apave

Elements de réponse au courrier de relevé d'insufisance du 13/10/2021

Site :	VALLAIR	Commune :	Châteauroux Déols
Activité du site :	<i>Hangar de maintenance aéronautique d'une surface de 8 698 m², accueillant une activité de transformation et de maintenance aéronautique.</i>		
Produits stockés :	<i>Absence de stockages dans le hangar, présence uniquement de kérosène dans les avions.</i>

Insuffisance n°4 – Article 4.3 « Accessibilité » (2/3)

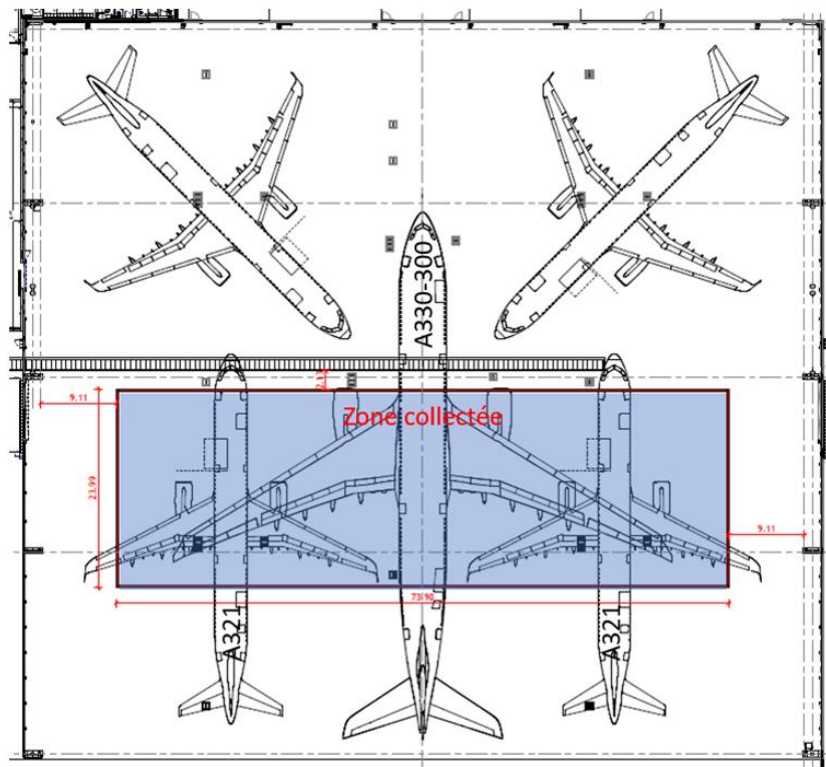
Thème du dossier et/ou élément réglementaire	Compléments demandés compte tenu du caractère irrégulier du dossier
Article 4.3 de l'arrêté du 12 mai 2020 Effondrement vers l'intérieur du bâtiment	<p>L'exploitant précise que la société EFECTIS propose des actions pour remédier au constat de non effondrement vers l'intérieur du bâtiment :</p> <ul style="list-style-type: none">- réduction conséquente de la quantité de carburant présente dans le hangar,- application d'une protection sur les poteaux,- mise en place d'un système visant à limiter l'accumulation de kérosène sur la surface de l'entrepôt. <p>L'exploitant précisera les recommandations qu'il s'engage à mettre en place.</p> <p>En fonction des recommandations mises en place la société EFECTIS se prononcera sur l'effondrement ou non vers l'intérieur du bâtiment.</p>

Afin de réduire l'intensité d'un éventuel incendie dans le hangar, les mesures suivantes seront prises ou sont en cours de mise en œuvre :

- Mesure organisationnelle => **limitation des quantités de kérosènes** : limitées à 25 000L au lieu des hypothèses de 58 428 L retenues dans le cadre de la première étude EFACTIS ;

- Mesure technique => **protection des poteaux principaux de charpente** : protection active par mise en place d'un sprinkler. Têtes implantées en quinconces sur la hauteur des poteaux (entre axe têtes 3m) afin de rafraîchir ces derniers et réduire leur montée en température ;

- Mesure technique => **mise en œuvre de caniveaux de récupération du kérosène** permettant de couvrir les configurations suivantes (voir plans des caniveaux ci-après) : deux A321 fuelé, ou 1 A330 fuelé. Les caniveaux seront raccordés par des siphons coupe-feu à un séparateur à hydrocarbure lui-même raccordé au réseau d'eau pluvial du site. L'ensemble du réseau pluvial du site se déverse dans le bassin de rétention multifonction. En cas d'épandage accidentel (fuel, ou incendie) ce bassin est déconnecté du réseau public (arrêt des pompes de relevage, voir procédure « Bassin multifonction »). Les eaux polluées sont contenues dans le bassin avant d'être pompées et traitées en station.

- Volume de kérosène réduit dans l'entrepôt, **abaissement de la charge calorifique** ;
- Zone de **feu de nappe réduite et distante des poteaux** ;
- **Poteaux mieux protégés** par la mise à distance du carburant en feu et l'extinction automatique sur les poteaux.

Insuffisance n°5 & 6 – Article 4.4 « Désenfumage » (1/2)

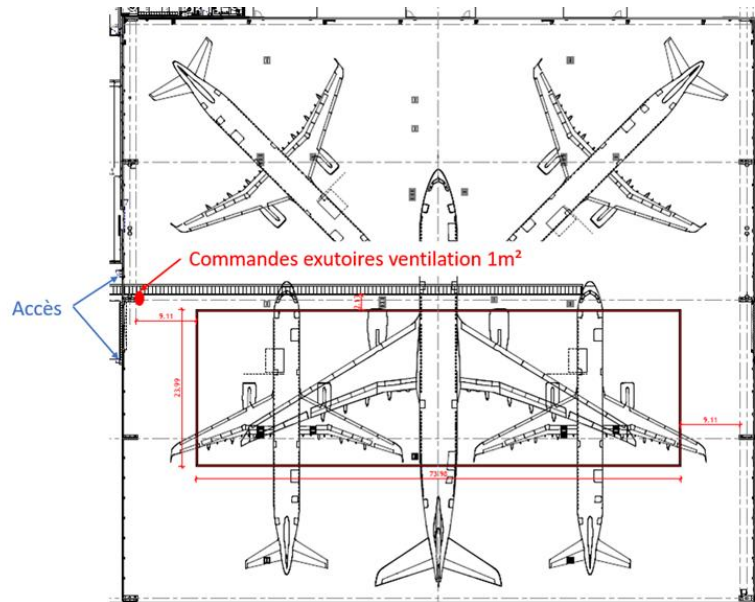
Thème du dossier et/ou élément réglementaire	Compléments demandés compte tenu du caractère irrégulier du dossier
Article 4.4 de l'arrêté du 12 mai 2020 Désenfumage.	L'exploitant fournira un plan de la toiture du hangar (plan de coupe, etc...) permettant de visualiser correctement les châssis de désenfumage de surface unitaire 1m ² disposés dans les tympans des sheds en file 1,3 et 4. Il expliquera comment l'ouverture des grandes portes coté piste (92mx26.50m), et des cinq portes sectionnelles (7x5m), sera gérée en cas de départ de feu.
Article 4.4 de l'arrêté du 12 mai 2020 Désenfumage. Les commandes d'ouverture manuelle sont placées à proximité des accès. Elles sont clairement signalées et facilement accessibles.	L'exploitant explique qu'il y a « absence de commandes d'ouverture manuelles. » Or il précise également qu' « en complément des châssis de désenfumage à commande manuelle, surface unitaire 1m ² seront disposés dans les tympans des sheds en file 1,3 et 4 permettant d'évacuer les fumées retenues dans le cantonnement naturel créé par les mouvements de toiture » . Il précisera si cette solution sera bien mise en place. Le cas échéant il précisera également si les commandes d'ouverture manuelle seront placées à proximité des accès et si elles seront clairement signalées et facilement accessibles.

Réponse MO ou MOE : En cas de départ de feu :

- Les **grandes portes de hangar** coté piste (92mx26.50m) seront **ouvertes par motorisation** (absence de système manuel) alimentée en câbles CR01 depuis le TGS et feront office de désenfumage ;
- Des **ouvrants en toiture de surface 1 m²** feront office de désenfumage des zones de cantonnement générées par le mouvement de toiture – **la commande d'ouverture sera localisée au niveau d'un accès** ;
- Les portes de quais (5 autres portes du hangar en 7x5m) feront office d'amenées d'air ;
